Informe Final: LM-INF-IC-D-0014-20

Análisis de los estudios previos y la calidad de los materiales del Proyecto Ampliación de la Ruta 32, sección: Intersección Ruta Nacional N°4 (Cruce de Sarapiquí)- Limón

Unidad de Auditoría Técnica

Febrero, 2021

Figura 29. Asentamiento de concreto de 280 kg/cm² de Rama 1 según los datos del laboratorio de verificación de calidad

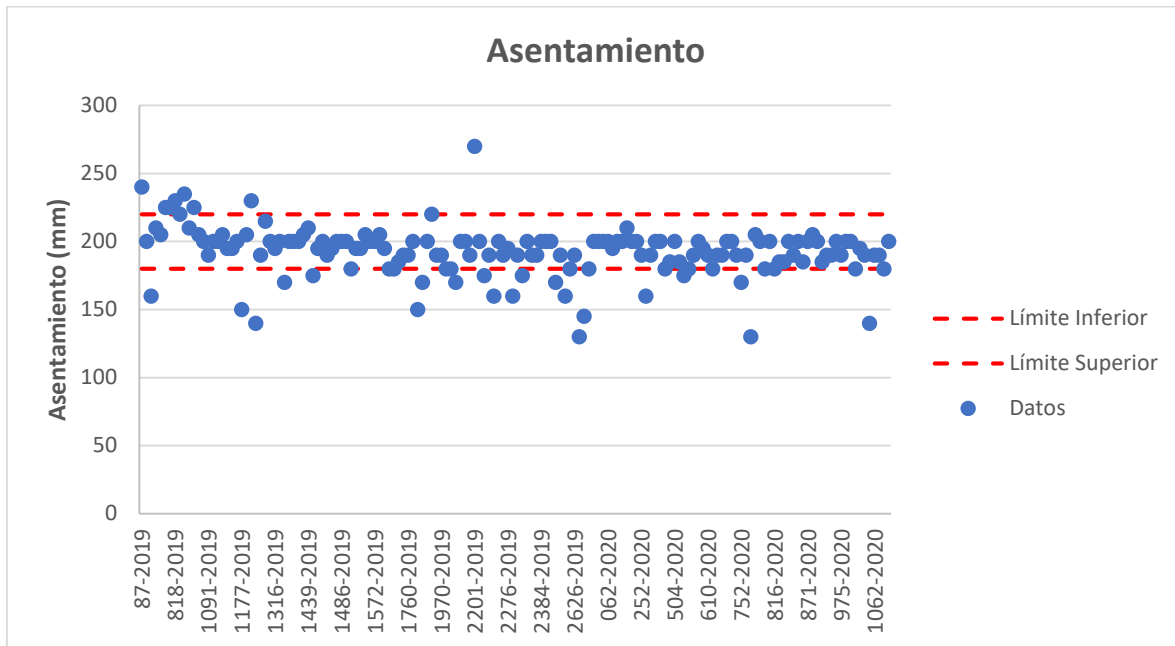
Como se observa en otras categorías de concreto de la Rama 1, según los datos del laboratorio de verificación de calidad, el asentamiento es el parámetro que presenta mayor dispersión de las características analizadas. Los resultados de asentamiento se pueden ver la Figura 29.

Figura 30. Temperatura de concreto de 280 kg/cm² de Rama 1 según los datos del laboratorio de verificación de calidad

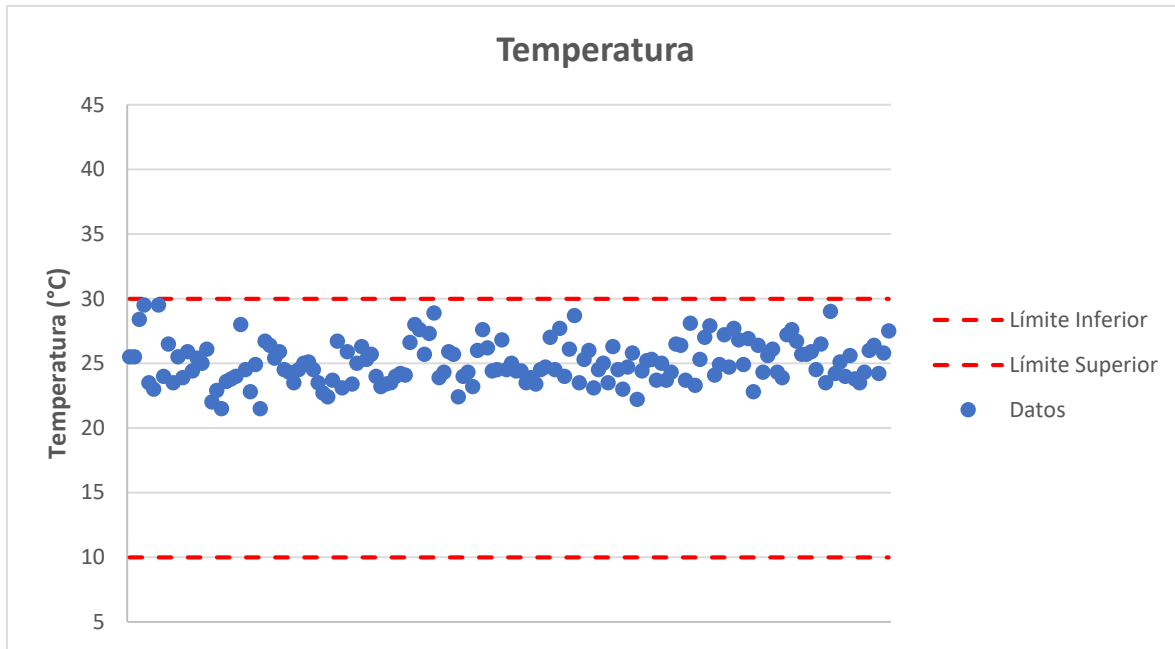
Con respecto a la temperatura de colocación se observa que todos los valores ensayados por el laboratorio de verificación de calidad se encuentran dentro de los límites especificados según el diseño de mezcla (Ver Figura 30).

Figura 31. Resistencia a la compresión a 28 días de concreto de 280 kg/cm² de Rama 1 según los datos del laboratorio de verificación de calidad

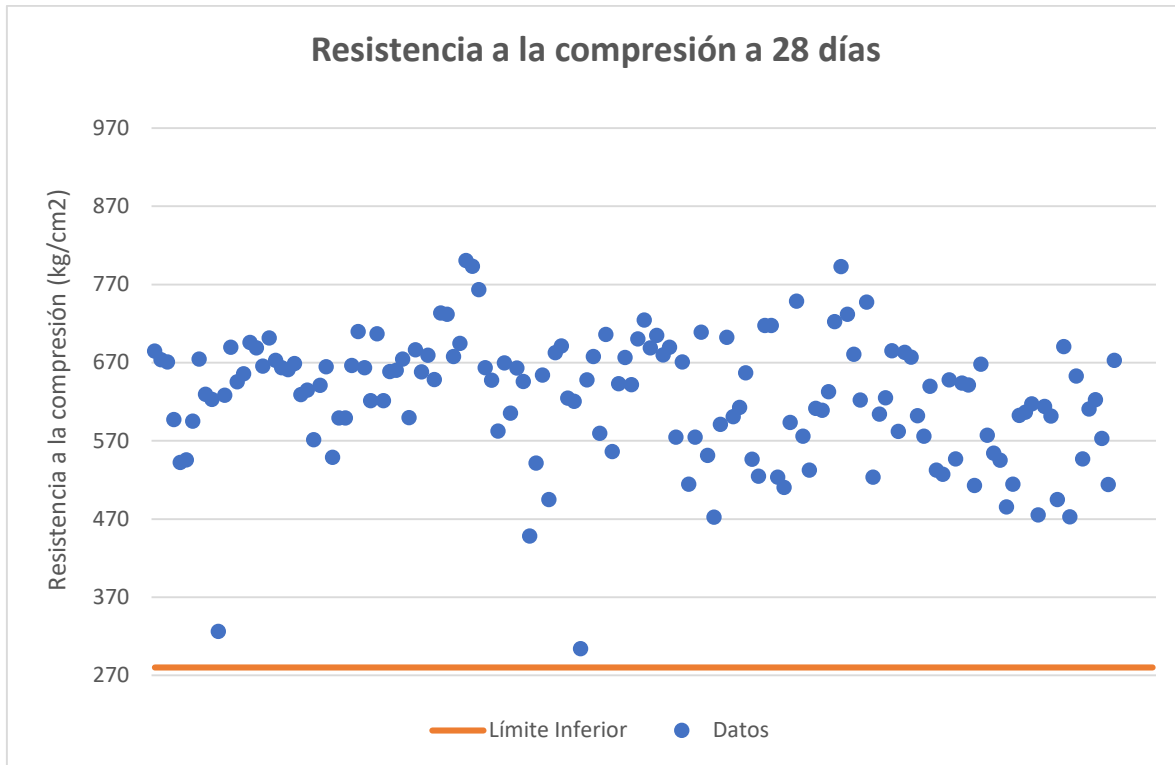
Finalmente, con la resistencia a la compresión del concreto de 280 kg/cm² se observa que todas las muestras superan el límite inferior especificado (ver Figura 31).

Figura 32. Asentamiento de concreto de 280 kg/cm² de Rama 1 según los datos del LanammeUCR

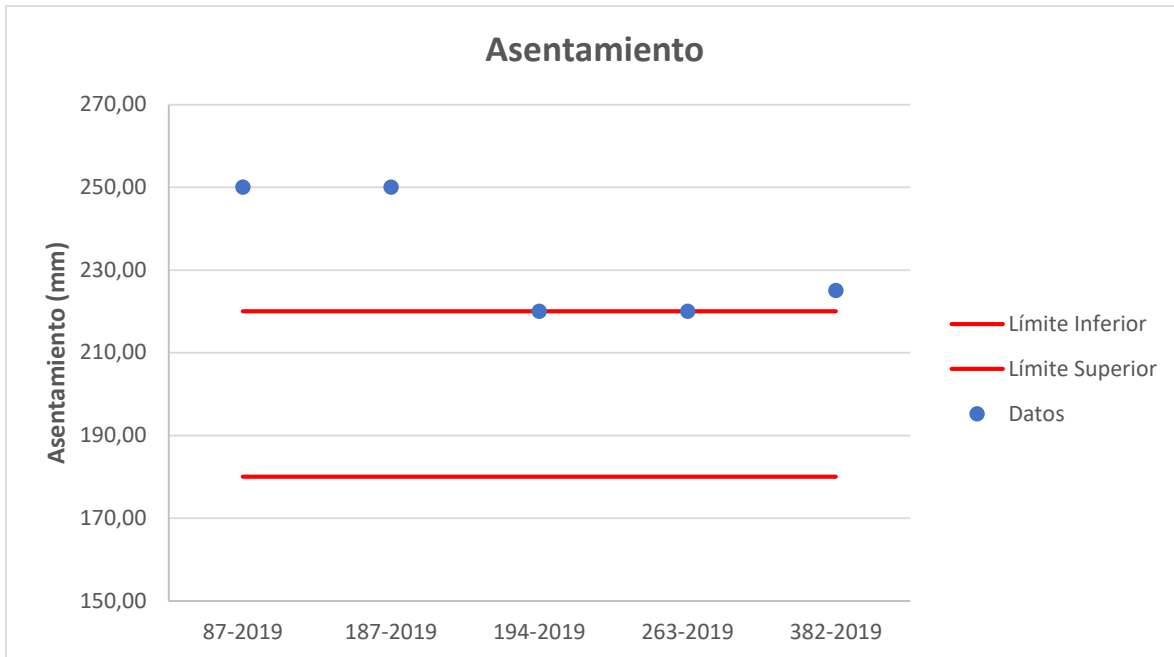
En la Figura 32 se pueden observar los valores para el asentamiento del concreto. Al igual que con los datos del laboratorio de verificación de calidad, el asentamiento para el concreto de 280 kg/cm² presenta una gran variabilidad para los datos ensayados por el LanammeUCR. Al estar los datos fuera del límite superior permitido, este concreto puede presentar una tendencia a ser susceptible a la segregación.

Figura 33. Temperatura de concreto de 280 kg/cm² de Rama 1 según los datos del LanammeUCR

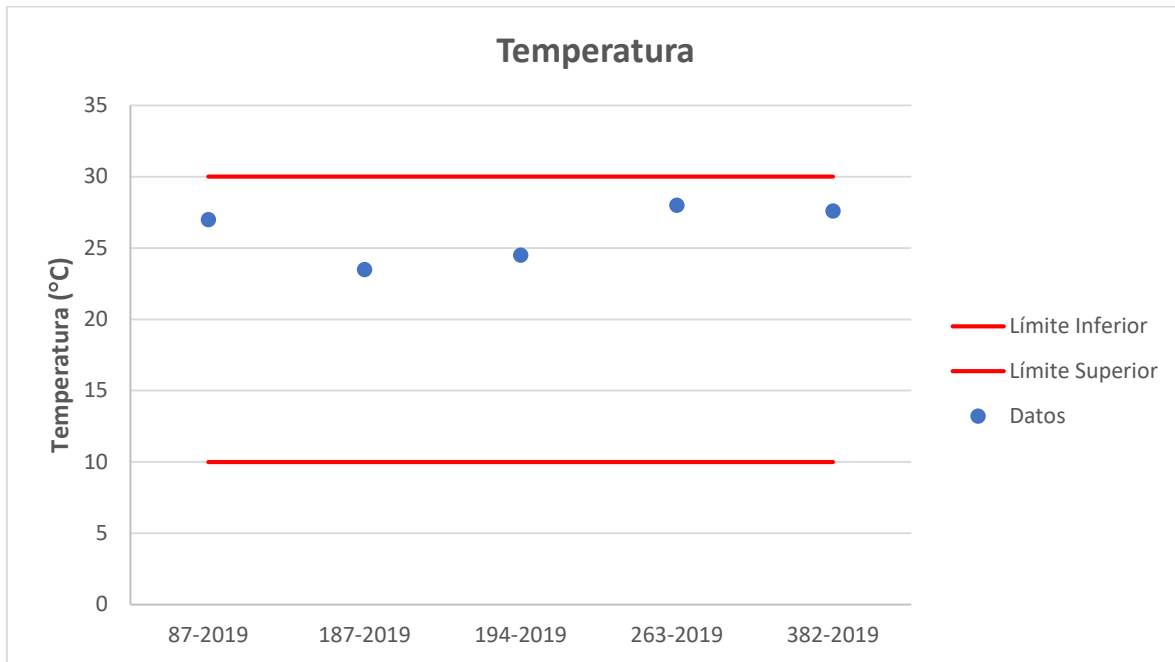
En la Figura 33 se pueden observar los resultados de temperatura de colocación para los datos del LanammeUCR para el concreto de 280 kg/cm² del concreto de Rama 1, en este se observa que todos los datos se encuentran dentro de los límites especificados en el CR-2010.
